**PRÉFÈTE
DE L'AVEYRON**

Arrêté préfectoral complémentaire n° 12 - 2025 - M - 25 - 0000 Δ

du **25 NOV. 2025**

portant autorisation environnementale d'exploiter une installation de stockage de déchets non dangereux et une carrière situées aux lieux-dits « Igue du Mas » et « Cérons », sur les communes de Viviez et d'Aubin et exploitées par la société SOLENA.

Illustration 25 : plan masse du site

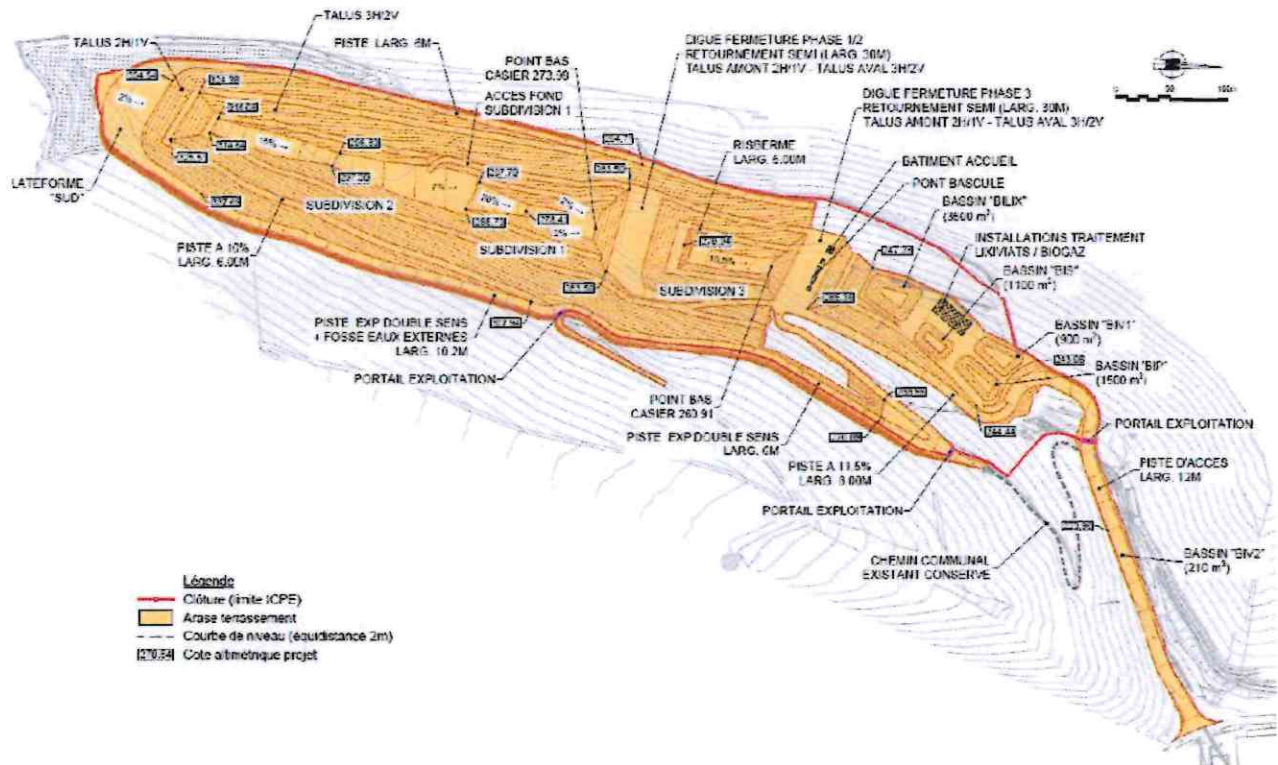
Le plan de masse de l'Igüe du Mas de l'annexe II des prescriptions techniques de l'arrêté préfectoral d'autorisation du 22 mai 2023 est remplacé par le plan de masse ci-après.
